DIRECCIÓN DE PREVENCIÓN Y ATENCIÓN DE EMERGENCIAS

CONCEPTO TÉCNICO No. CT – 5225

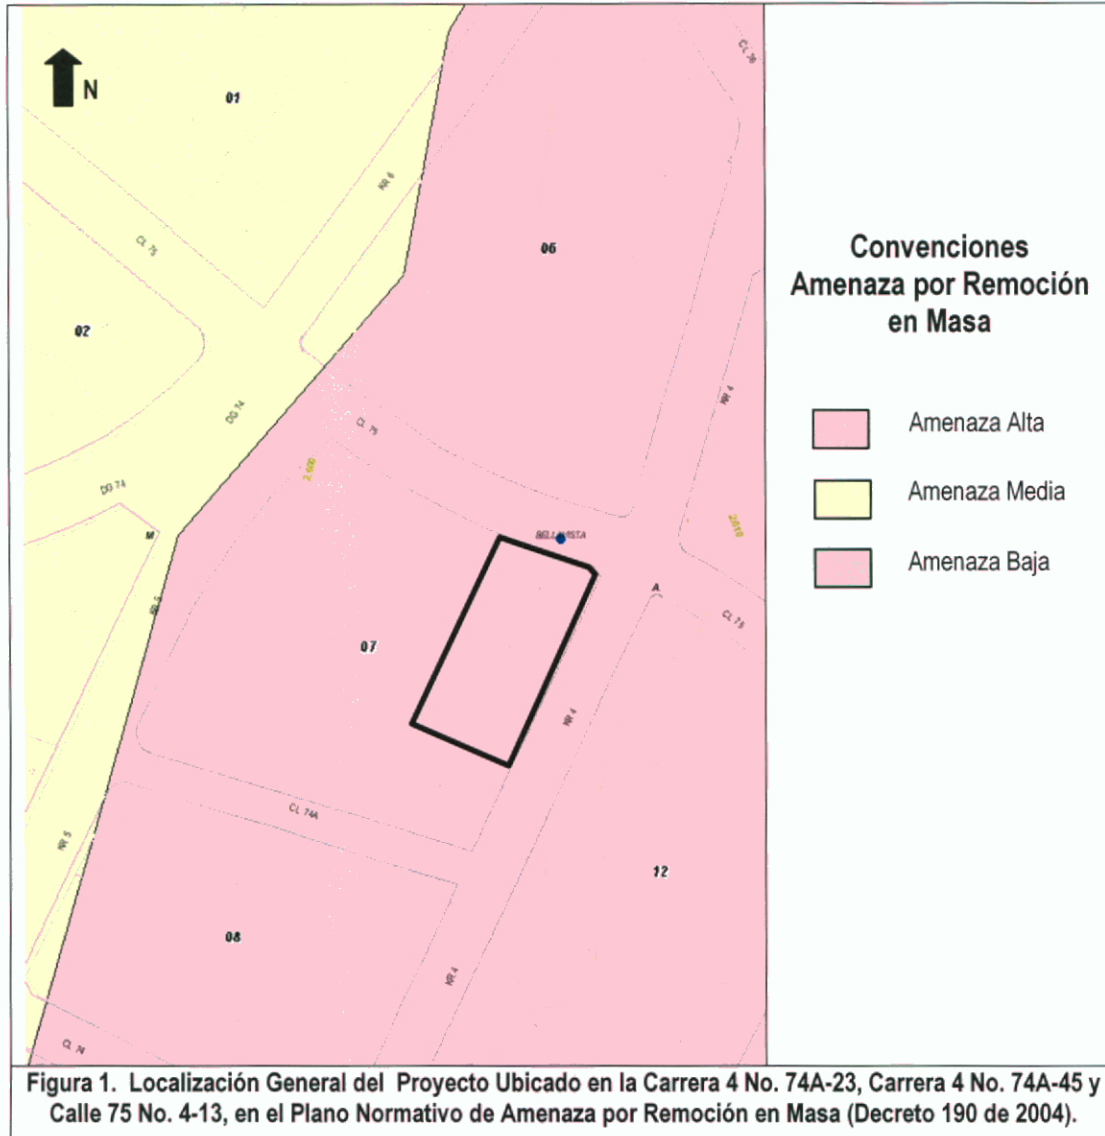
Conforme con el plano normativo de amenaza por remoción en masa del Plan de Ordenamiento Territorial de Bogotá – POT, el sector donde se localiza el proyecto ubicado en la Carrera 4 No. 74A-23, Carrera 4 No. 74A-45 y Calle 75 No. 4-13, de la localidad de Chapinero se encuentra en una zona de AMENAZA ALTA por procesos de remoción en masa (Figura 1).
